Oggetto: [ID: 10170] CASSANO ALLO JONIO (CS). Progetto di Fattibilità tecnico economica del collegamento diretto con le linee Metaponto - Reggio Calabria e Cosenza - Sibari: Bretella di Sibari.

Procedura per il rilascio del provvedimento VIA ai sensi dell' art. 23 del D.Lgs. 152/2006.
Proponente: Rete Ferroviaria Italiana S.p.A.

Parere tecnico-istruttorio

Fig. 6 – Stazione di Sibari, edificio apparato centrale elettrico (ACEI) *ante operam*, Relazione paesaggistica

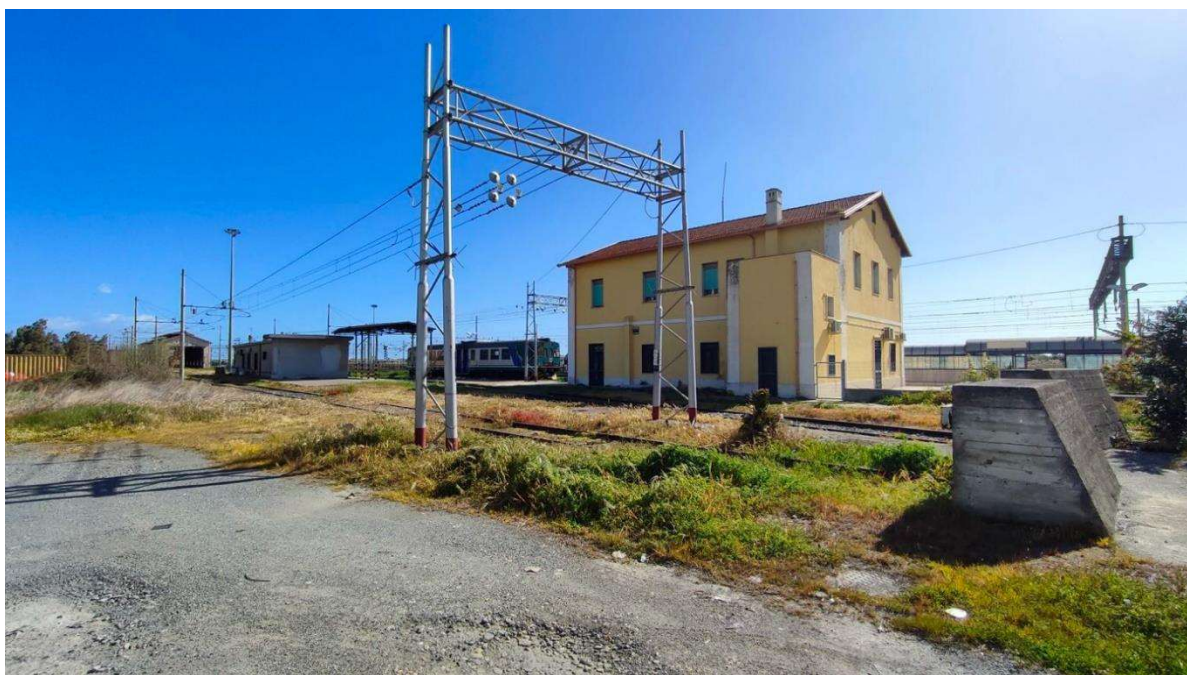
- Nell'ambito territoriale all'interno del quale si situano le opere di cui trattasi ed in particolare nel centro storico di Cassano allo Jonio è possibile individuare una discreta densità di manufatti che rientrano nella fattispecie descritta nel combinato disposto dall'art. 10 e 12 del Codice dei Beni Culturali, tra cui la Torre detta di Milone e il Palazzo Nola;
- Nell'area d'intervento ricadono due manufatti, uno in prossimità del campo sportivo ed un tombino, la cui data di esecuzione non è indicata negli elaborati di progetto;

- d) In merito alla realizzazione di un fabbricato tecnologico in adiacenza al fabbricato ACEI esistente (FA01), è auspicabile una proposta progettuale improntata a stabilire un preciso dialogo formale con il manufatto esistente. In alternativa, scegliendo di volere continuare a perseguire l'accostamento di una partitura architettonica contemporanea, si presenti una diversa soluzione cromatica, simile al colore RAL 7008 Grigio kaki o altra tinta da concordare con la Soprintendenza competente, che suggerisca un netto distacco, piuttosto che un'affinità, con il fabbricato esistente;
